Verzoek tot Wijziging

Algemeen	
Contract	OVK-002-2013-BRU
Initiatiefnemer:	Opdrachtgever
VTW nr.:	020
Werknaam:	Watervergunning De Uithof
Inhoudelijk behandelaar OG:	
Inhoudelijk behandelaar ON:	
Status:	<input type="checkbox"/> Voorlopig Versie: 1.0 <input checked="" type="checkbox"/> Definitief
Type wijziging	Wijziging t.o.v. Contract
Tracédeel	B, U, T, O
Kilometrering	nvt

Watervergunning voor het aanpassen van de waterhuishouding i.h.k.v. de aanleg van de Uithoflijn, op de locatie Heidelberglaan in Utrecht

Bijlage V Aanpassing waterhuishouding halte WKZ

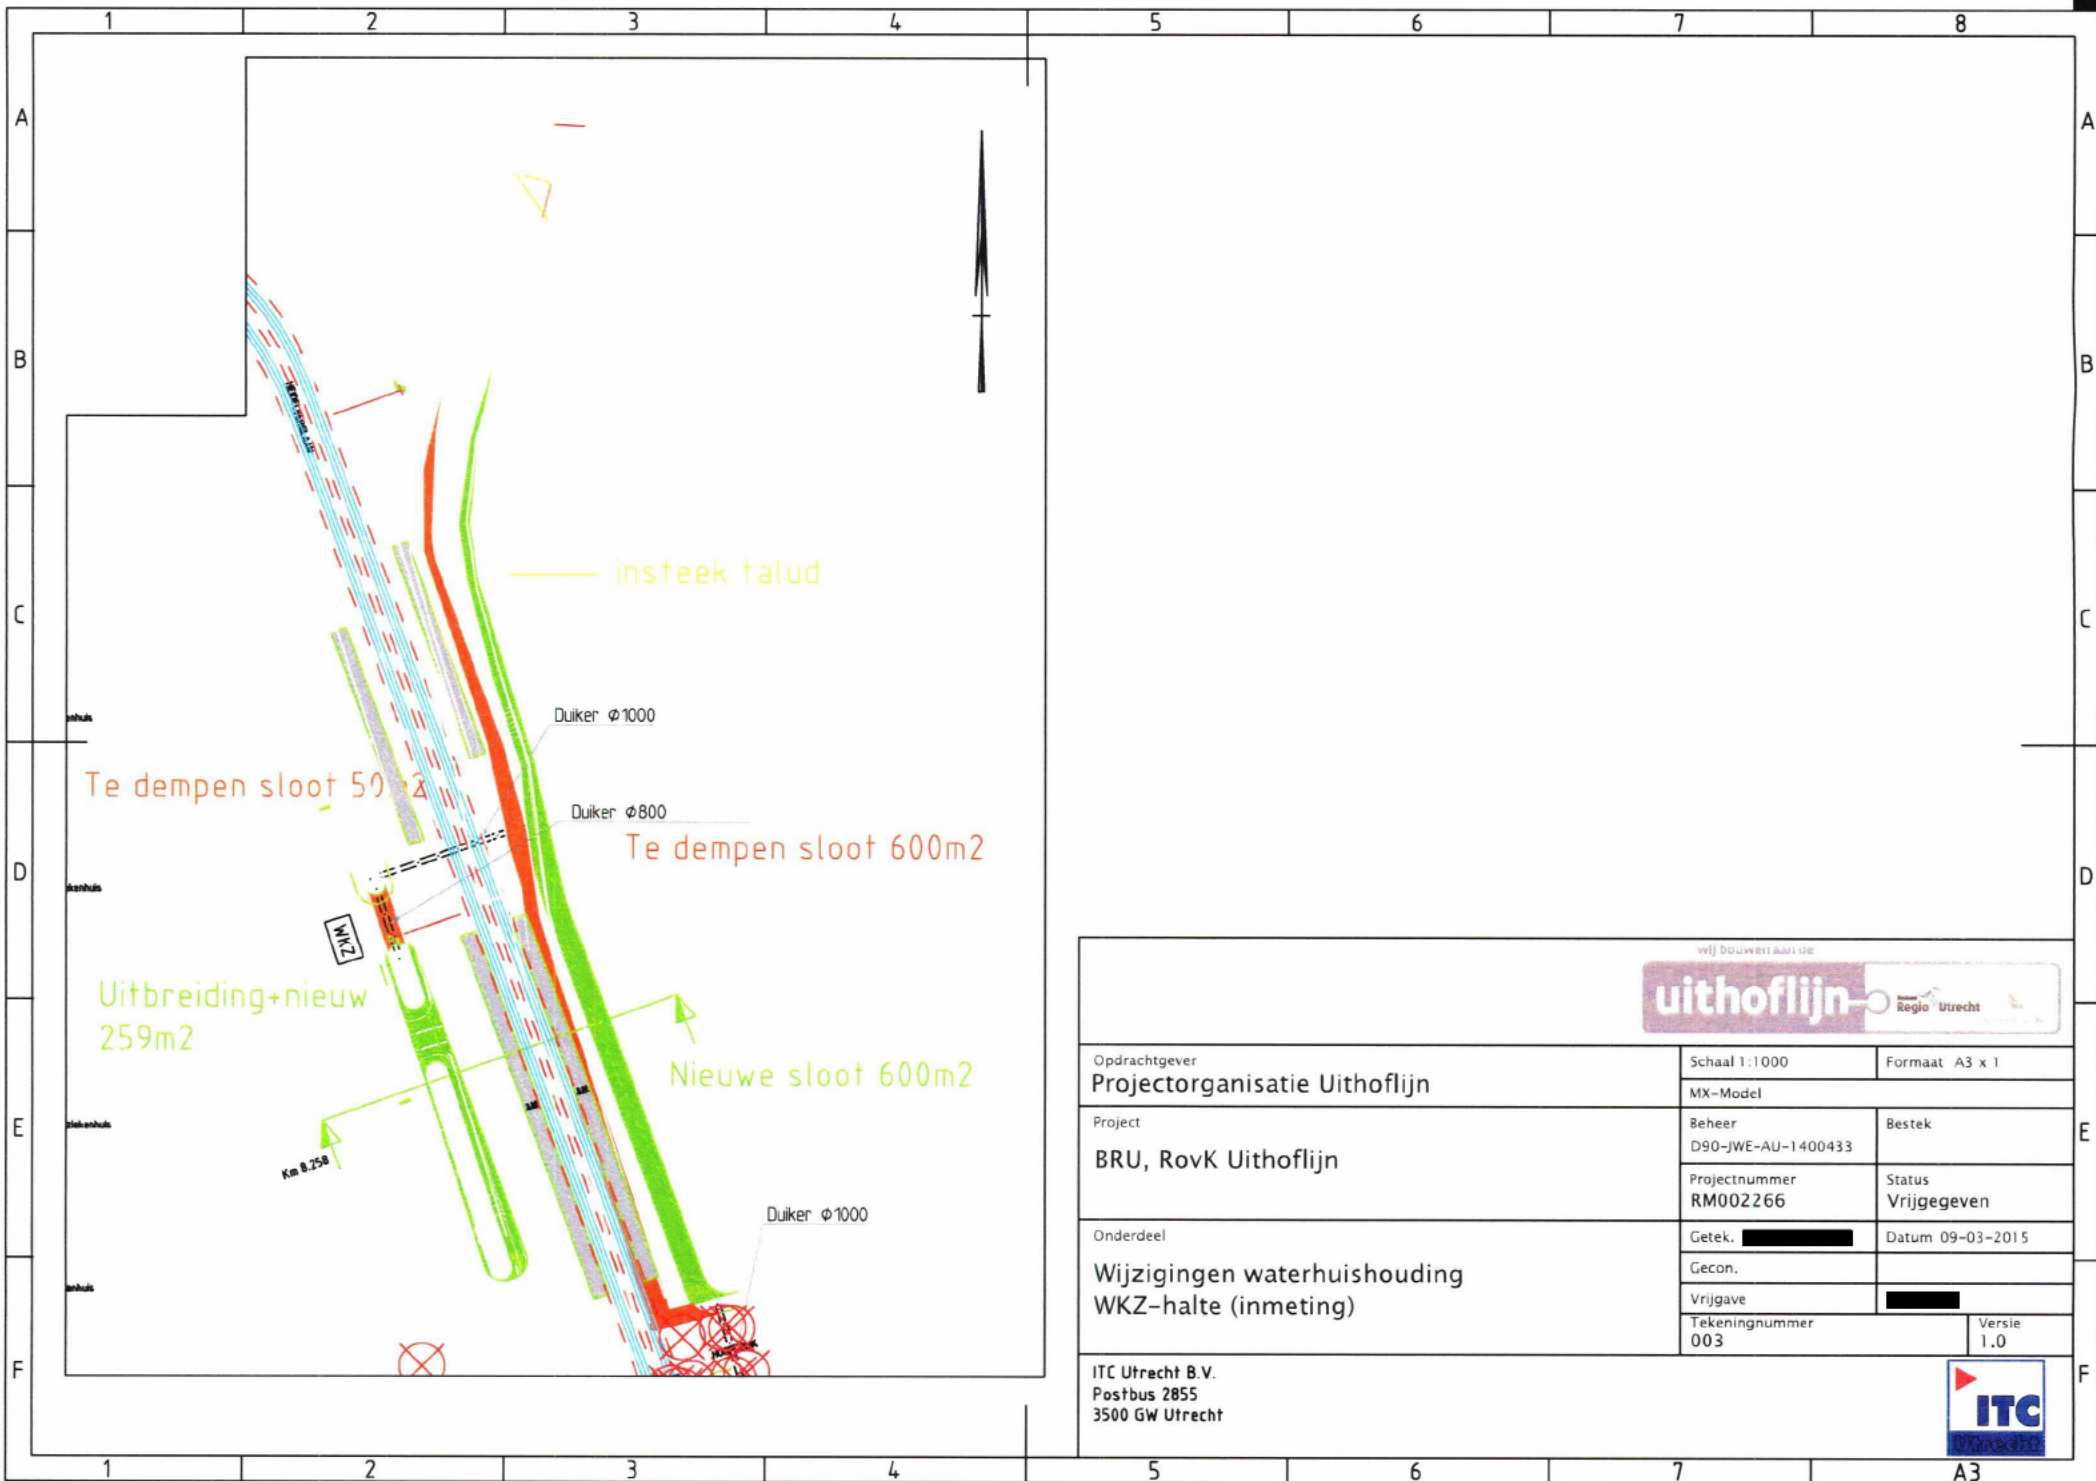
PMC (Paragraaf 3.7 en Bijlage V van bijgevoegd Waterhuishoudkundig plan)

- Twee duikers (één nabij de Hoofddijk, de ander ter hoogte van halte WKZ / nieuwbouwlocatie PMC) zijn gewijzigd van diameter 800mm naar 1.000mm om de doorstroom van het water te bevorderen. De grotere duikers betreffen een uitbreiding op de scope van Opdrachtnemer. De sloot langs de westzijde van de halte WKZ wordt eveneens verbonden met een duiker met de doorgaande waterverbinding, deze duiker behoudt een maat voering van 800mm.
